農業部公告

主 旨：預告修正「烏石漁港區域」。

主旨：修正「烏石漁港區域」。

烏石漁港區域修正前後差異表

烏石漁港區域圖

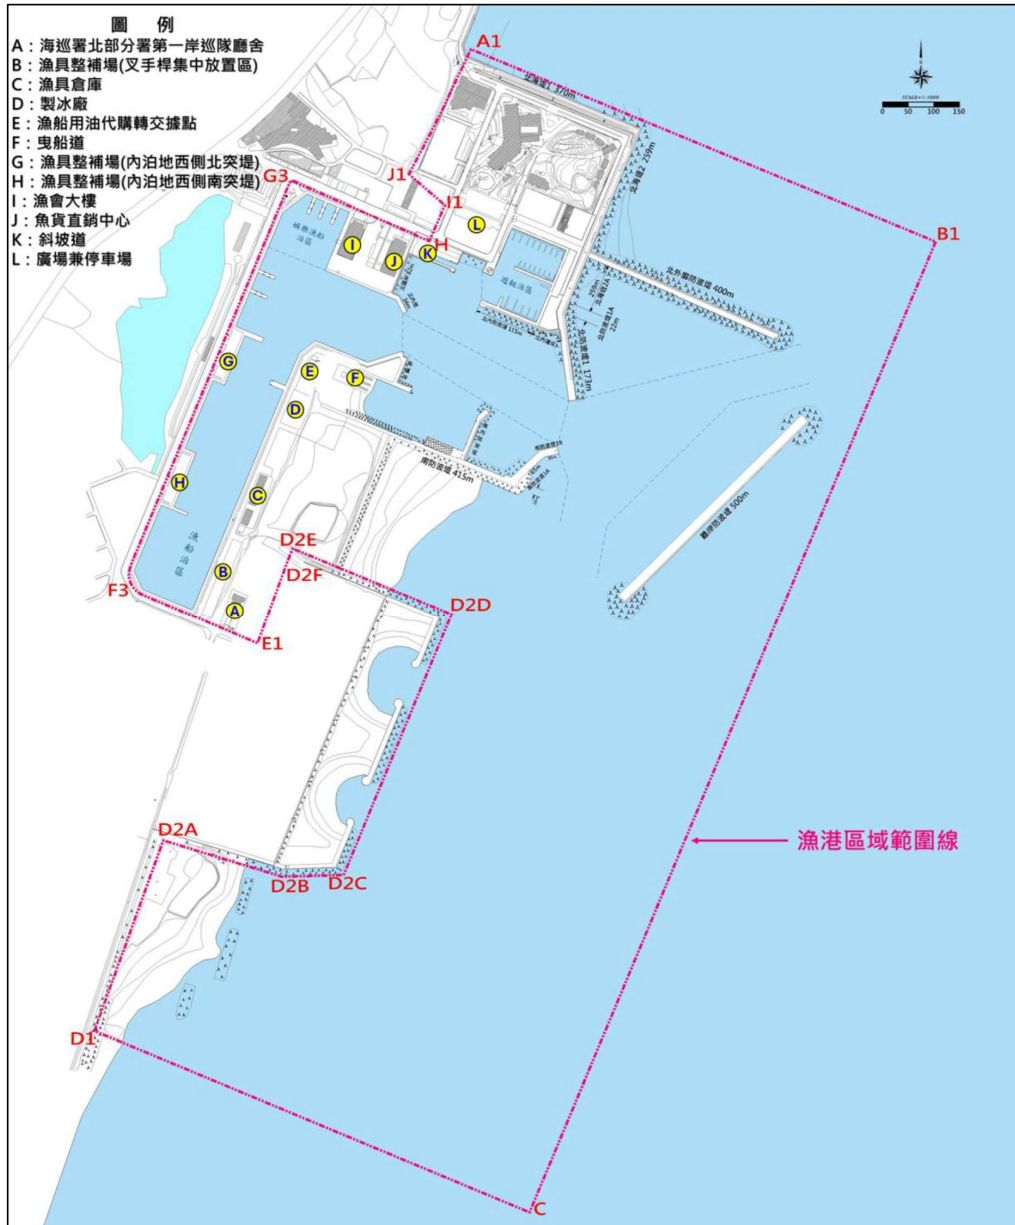
項次	現行烏石漁港漁港區域 (102年)	變更後烏石漁港漁港區域 (本計畫)	變更原因
1	(一)以距北海堤堤跟點以北17公尺之宜蘭縣頭城鎮港澳段港口小段地號223地籍線西北角之 A1點為起始點.....。	(一)以距北海堤堤跟點以北 <u>15公尺</u> 之宜蘭縣頭城鎮 <u>港口新段地號1-1</u> 地籍線西北角之 A1點為起始點.....。	港區北側由漁業署經管之國有土地(原港澳段港口小段地號223)已與現況不符,故依據最新地籍管理,將起始點A1點改依「港口新段1-1、2-1、2-2號」之地籍線調整。
2	(四)由 D1點向北轉折90度並延長至距南新生地南側堤線外側(含延伸線)15公尺之 D2A 點。	(四)由 D1點向北轉折90°並延長 <u>396公尺</u> 至距南新生地南側堤線外側(含延伸線)15公尺之 D2A 點。	考量到港區範圍南界之大坑海堤附近有經濟部水利署第一河川局經管之土地(屬於海岸防護區,可由港內疏浚土方以迂迴供砂養灘,尚需漁港主管機關配合辦理),故保留在港區範圍內,並明確補充界線延伸之具體距離「396公尺」。
3	(六)由 D2E 點沿頭城都市計畫漁港專用區範圍線至宜蘭縣頭城鎮大坑罟段地號287地籍線西北角之 D2F 點,由 D2F 點沿大坑罟段地號287地籍線西北面邊線至宜蘭縣頭城鎮大坑罟段地號290地籍線東北角之 E1點。	(六)由 D2E 點沿頭城都市計畫漁港專用區範圍線至宜蘭縣頭城鎮 <u>過港段地號23</u> 地籍線西北角之 D2F 點,由 D2F 點沿 <u>過港段地號23</u> 地籍線西北面邊線至地籍線西南角之 E1點。	港區中央突堤南側由宜蘭縣政府經管之國有土地(原大坑罟段地號287)已與現況不符,故套繪最新土地權屬,將 E1至 D2E 點依據「過港段23號」之地籍線調整。

4	<p>(七)由 E1點沿頭城都市計畫漁港專用區範圍線經過 E 點，沿宜蘭縣頭城鎮大坑罟段地號291地籍線北面邊緣線，及同段地號269、267、266、264地籍線南面邊緣線至 F3點，續由 F3點沿頭城都市計畫漁港專用區範圍線至 G3點……。</p>	<p>(七)由 E1點沿<u>宜蘭縣頭城鎮過港段地號28、27、26及4號地籍線南面邊緣線至 F3點</u>，續由 F3點沿頭城都市計畫漁港專用區範圍線至 G3點……。</p>	<p>港區中央突堤南側由宜蘭縣政府經管之國有土地（原大坑罟段地號287）已與現況不符，套繪最新土地權屬後，將 F3至 E1點依據「過港段 28、27、26及4號」之地籍線調整。</p>
5	<p>(八)由 H 點沿宜蘭縣頭城鎮烏石港段地號223地籍線西面邊緣線，經 I1點、地號223地籍線西南轉角 J1點至北防波堤胸牆線與地號223地籍線相交處之 K 點。</p>	<p>(八)由 H 點沿宜蘭縣頭城鎮<u>港口新段地號5地籍線西南角朝東北向一面邊緣線至 I1點</u>，續經由<u>烏石港段地號79~84號地籍線東北面邊緣線至 J1點</u>。</p>	<p>港區北側由漁業署經管之國有土地（原港澳段港口小段地號223）已與現況不符，變更後將 J1至 I1點依烏石港段地號79~84號之地籍線調整。</p>
6	<p>(九)由 K 點銜接至起始點 A1點。</p>	<p>(九)由 <u>J1點沿宜蘭縣頭城鎮港口新段地號1-1、2-1、2-2號地籍線西北面邊緣線銜接至起始點 A1點</u>。</p>	<p>配合港區北側土地與地籍現況之調整，取消原本與 K 點之銜接，改將 A1至 J1點依據「港口新段 1-1、2-1、2-2號」之地籍線調整銜接。</p>

- (一) 以距北海堤堤跟點以北15公尺之宜蘭縣頭城鎮港口新段地號1-1地籍線西北角之 A1點為起始點；向東以平行北海堤方向延長984公尺至海上之 B1點。
- (二) 由 B1點向南轉折90°並延長2,057公尺至海上之 C 點。
- (三) 由 C 點向陸側轉折90°並延長922公尺至 D1點。
- (四) 由 D1點向北轉折90°並延長396公尺至距南新生地南側堤線外側（含延伸線）15公尺之 D2A 點。
- (五) 由 D2A 點平行且距南新生地南側堤線外側15公尺之界線，經 D2B 點至 D2C 點，再由 D2C 點平行且距南新生地東側堤線外側20公尺之界線至 D2D 點，再由 D2D 點平行且距南新生地北側堤線外側15公尺之界線延長至頭城都市計畫漁港專用區範圍線上之 D2E 點。
- (六) 由 D2E 點沿頭城都市計畫漁港專用區範圍線至宜蘭縣頭城鎮過港段地號23地籍線西北角之 D2F 點，由 D2F 點沿過港段地號23地籍線西北面邊線至地籍線西南角之 E1點。

- (七) 由 E1點沿宜蘭縣頭城鎮過港段地號28、27、26及4號地籍線南面邊緣線至 F3點，續由 F3點沿頭城都市計畫漁港專用區範圍線至 G3點，續至宜蘭縣頭城鎮烏石港段地號97地籍線東南角之 H 點。
- (八) 由 H 點沿宜蘭縣頭城鎮港口新段地號5地籍線西南角朝東北向一面邊緣線至 I1點，續經由烏石港段地號79~84號地籍線東北面邊緣線至 J1點。
- (九) 由 J1點沿宜蘭縣頭城鎮港口新段地號1-1、2-1、2-2號地籍線西北面邊緣線銜接至起始點 A1點。
